# Parc éolien de Verrières

**Communes de Verrières et de Saint-Laurent-de-Jourdes**

## Avis des services

Plan masse du projet – Etude d'impact p. 239

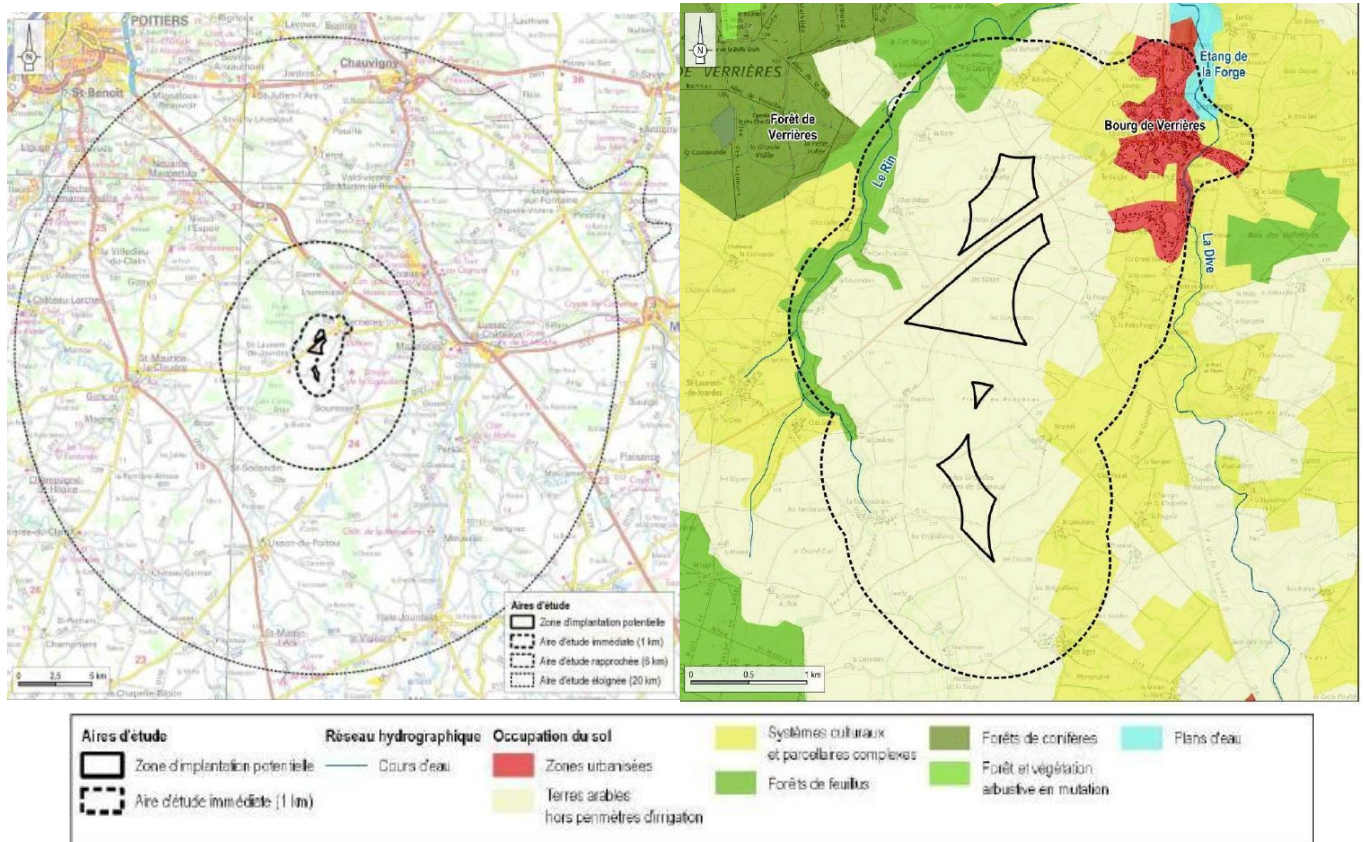
**La MRAe relève que le dossier ne présente pas d'analyses alternatives de sites d'implantation des éoliennes permettant de prendre en compte les recommandations techniques connues concernant l'avifaune et les chiroptères, alors qu'il s'agit d'un enjeu fort pour le projet. La MRAe recommande au porteur de projet d'exposer si de telles alternatives ont bien été étudiées et les raisons pour lesquelles elles ont été écartées.**

Pour l'**avifaune**, il est toutefois relevé que le projet retenu (éolienne E5) s'implante dans un secteur à enjeu très fort pour l'avifaune (prairie), notamment en période de nidification, comme l'indique la cartographie présentée en page 382 de l'étude.

Les éoliennes sont ainsi implantées à des distances comprises entre 85 et 160 m environ des haies les plus proches et entre 100 à 450 m environ des arbres-gîtes potentiels pour les chiroptères (cf. Tableau p. 383). Cinq éoliennes sur six sont implantées à moins de 100 mètres d'une haie, lisière de bois ou bosquet, avec pour deux d'entre elles des situations de surplomb de la canopée (éoliennes E3 et E4).
